Mission régionale d'autorité environnementale
ÎLE-DE-FRANCE

Avis délibéré
sur le projet d'aménagement du lot « Gambetta 4 » de
la zone d'aménagement concerté (Zac) Ivry-Confluences
Ivry-sur-Seine (94)

N° APJIF-2024-047
du 24/07/2024

Figure 7 : Plan masse des stationnements automobiles en sous-sol du projet du lot "Gambetta 4" de la Zac Ivry-Confluences (source : p. 14 résumé non technique)

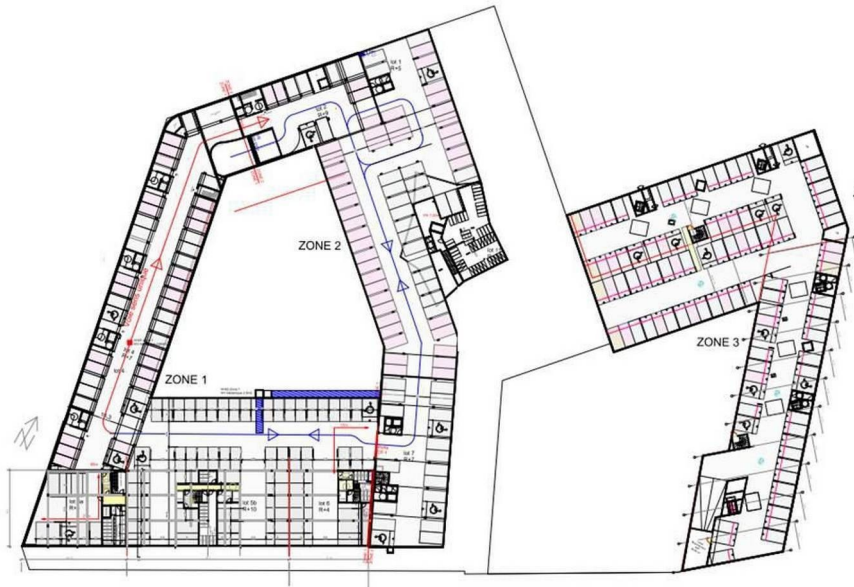
L'étude d'impact, considérant que l'impact du projet sur la circulation est faible voire négligeable, ne propose aucune mesure ERC permettant de réduire l'utilisation de la voiture personnelle. Aucune réflexion n'est menée

sur le nombre de places de stationnement automobile du projet (en lien avec la proximité des transports en commun, notamment avec les futures ligne 10 du métro et TZen5), ni sur l'optimisation, en termes de confort d'accès et de capacité, de l'espace réservé aux locaux vélos dans les bâtiments et les espaces publics.

En outre, il y aura lieu de préciser le taux d'électrification des places de stationnement puisque l'échéance de 2027 (fin de l'opération) se rapproche de l'échéance de la fin de la commercialisation de véhicules neufs dotés de moteurs thermiques fixée en 2035.

- prendre en compte la bonne desserte actuelle et future du site par les transports en commun pour reconsidérer à la baisse le dimensionnement du stationnement automobile, en cohérence également avec les objectifs affichés de développement des modes actifs ;
- préciser le taux d'électrification des places de stationnement automobile.

Figure 8 : Carte stratégique de bruit cumulé en Lden (source Bruitparif 2022, périmètre approximatif du lot Gambetta 4 par la MRAe)

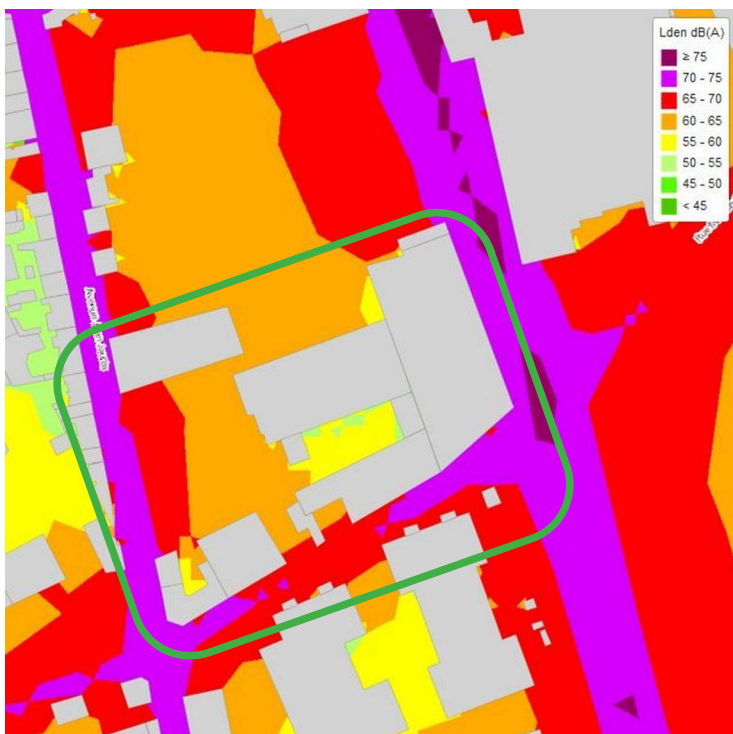
Le site du projet est fortement affecté par le bruit des infrastructures routières, dont deux sont classées⁷ à ce titre :

L'avenue de l'Industrie (à l'est) n'existait pas au moment de l'élaboration de l'arrêté préfectoral applicable qui présente le classement sonore des routes dans le département du Val-de-Marne. Dans l'étude d'impact, les cartes stratégiques de bruit présentant les niveaux sonores auxquels est soumis le site du projet ne prennent donc pas en compte les nuisances provenant de cette avenue. Ces cartes sont à actualiser.

Les cartes de simulation de bruit sur le site (en LAeq⁸) produites par le maître d'ouvrage (annexe n°7) confirment l'environnement très bruyant du projet, avec des niveaux sonores atteignant 68,5 dB(A) côté ouest (avenue Jean Jaurès) en façade des bâtiments existants de jour et 57 dB(A) de nuit (p.202). Côté est (avenue de l'Industrie), les niveaux atteignent 63,5 dB(A) de jour et plus de 51 dB(A) de nuit. Ces niveaux de bruit traduisent un environnement acoustique bruyant.

Figure 11 : Positionnement des points de mesure et résultats de la concentration en NO₂ (source : étude d'impact, p. 134)

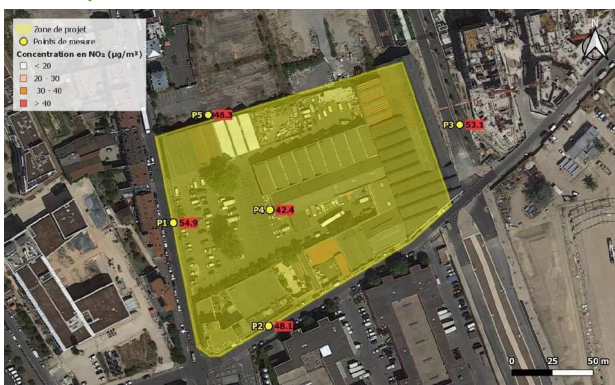
Les concentrations en NO₂ relevées sur la zone d'étude sont fortes, avec des valeurs comprises entre 42,4 et 54,9 µg/m³, supérieures aux 40 µg/m³ correspondant à la valeur limite réglementaire en moyenne annuelle, et plus de quatre à cinq fois supérieures aux valeurs retenues par l'OMS pour

caractériser des effets néfastes sur la santé¹⁰. Les points de mesure situés en bordure des avenues Jean Jaurès et de l'Industrie présentent les concentrations les plus élevées, supérieures à 50 µg/m³.

L'Autorité environnementale relève que les mesures n'ont porté que sur le NO₂ et non sur les autres principaux polluants générés par le trafic routier, tels que les particules fines (PM₁₀ et PM_{2,5}).

(6) L'Autorité environnementale recommande de réaliser une campagne de mesures de la qualité de l'air sur site pour l'ensemble des polluants de l'air retenus par la réglementation dont les particules fines (PM₁₀ et PM_{2,5}).

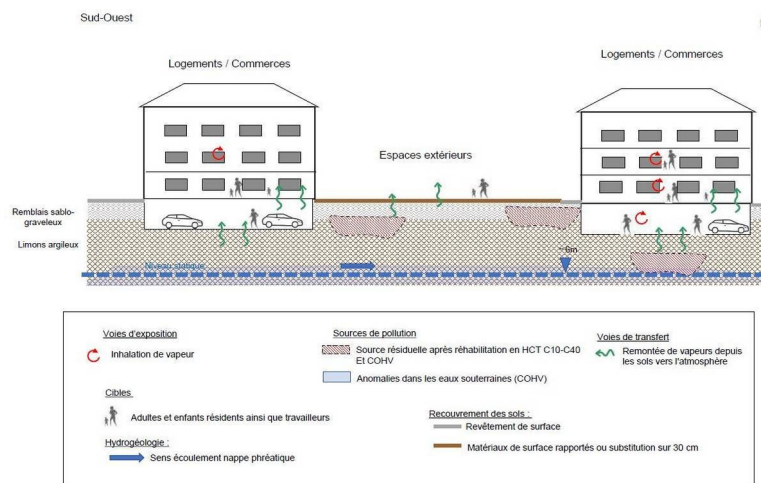
Comme indiqué précédemment, de nombreux logements comprennent des chambres malgré tout orientées sur les rues émettrices de polluants atmosphériques (notamment les avenues Jean Jaurès et de l'Industrie), et il est donc nécessaire de prévoir des mesures adaptées et renforcées pour limiter l'exposition des futurs habitants de ces logements. Des mesures de suivi de la qualité de l'air, extérieur et intérieur, devront également être réalisées en phase d'exploitation et donner lieu, le cas échéant, à des mesures correctives afin de respecter les valeurs limites de référence en matière de santé humaine.

- démontrer que les mesures de réduction de la pollution atmosphérique envisagées permettront de garantir l'absence d'impacts sanitaires résiduels ;
- proposer des mesures supplémentaires pour réduire, prioritairement à la source, l'exposition aux pollutions atmosphériques générées par les avenues Jean Jaurès et de l'Industrie, en particulier pour les logements comprenant des chambres directement exposées à ces pollutions ;
- définir l'ensemble des mesures ainsi prévues pour que les concentrations de polluants ne dépassent pas les valeurs établies par l'OMS pour caractériser l'effet néfaste de la pollution de l'air sur la santé ;
- prévoir la réalisation de mesures de suivi de la qualité de l'air en extérieur comme à l'intérieur des bâtiments, ainsi que les mesures correctrices nécessaires en cas de dépassement des valeurs d'exposition limites.
